ILUSTRÍSSIMO SENHOR PRESIDENTE DA COMISSÃO DE LICITAÇÕES DO
MUNICÍPIO DE CAMPOS ALTOS, ESTADO DE MINAS GERAIS

Concorrência Pública nº 001/2023
PROCESSO ADMINISTRATIVO N.º 34/2023
RECURSO ADMINISTRATIVO

Proposta COPASA - Página 222 - Ausência do reservatório proposto

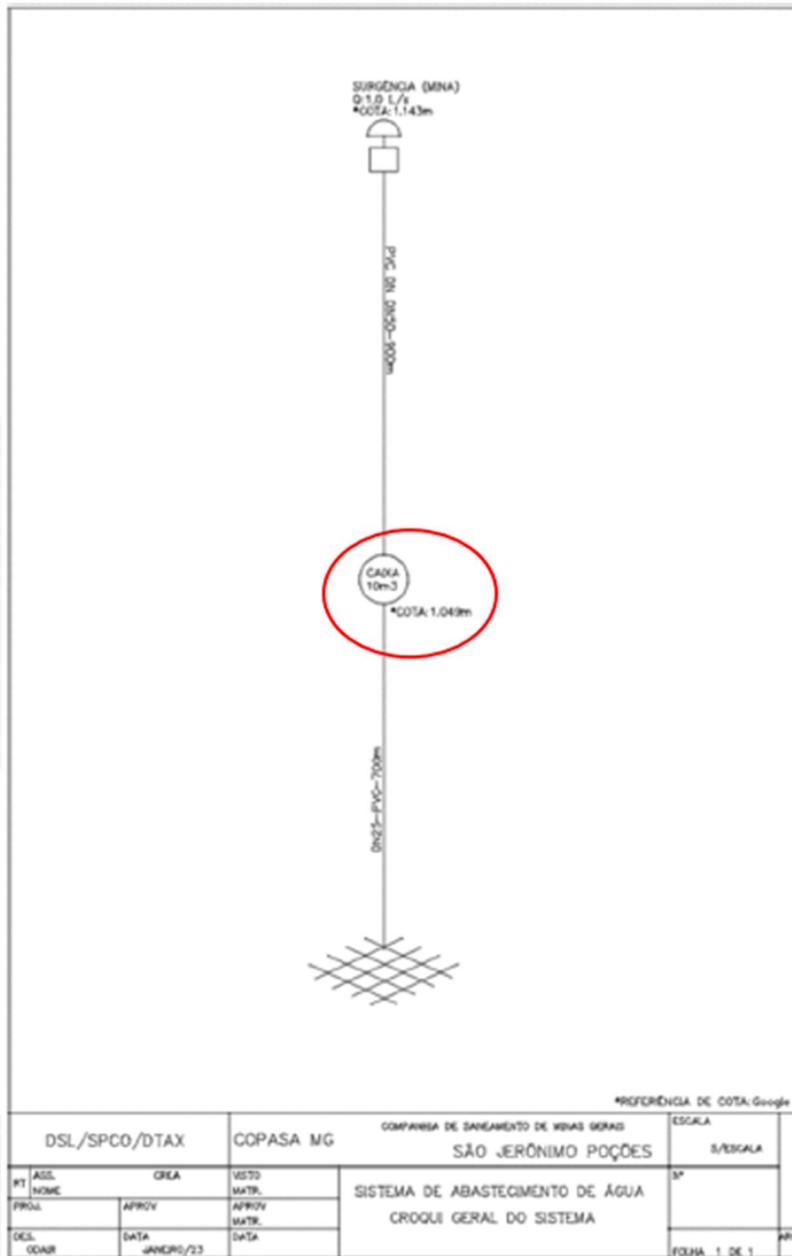
A **ORBIS** não atendeu este quesito pois não mostrou no croqui/fluxograma da ETA para o distrito, assim como foi feito no quesito 1.c.1.

Proposta COPASA - Página 225 e Proposta SOCIENGE - Volume II Página 16 - Estudos de topográfica e escoamento superficial

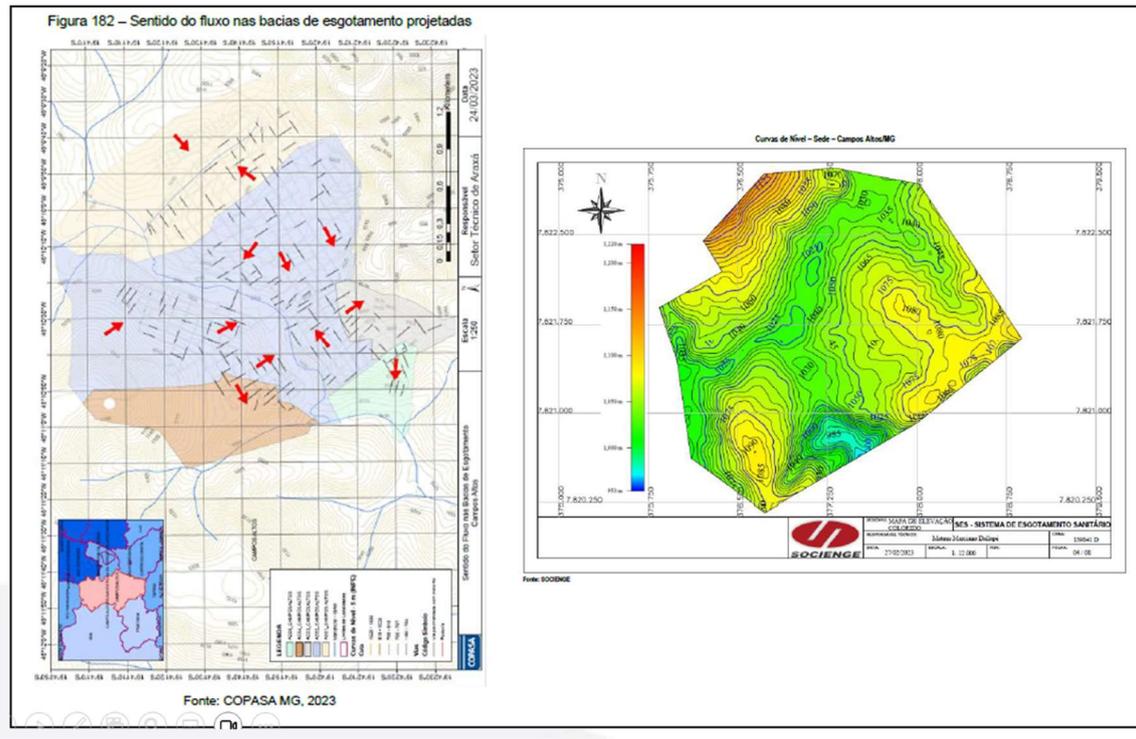
A COPASA e SOCIENGE atenderam totalmente a este quesito do Edital, de maneira conclusiva e completa. A ORBIS atendeu apenas parcialmente, pois não apresentou estudos de topografia e escoamento superficial para delimitar as bacias.
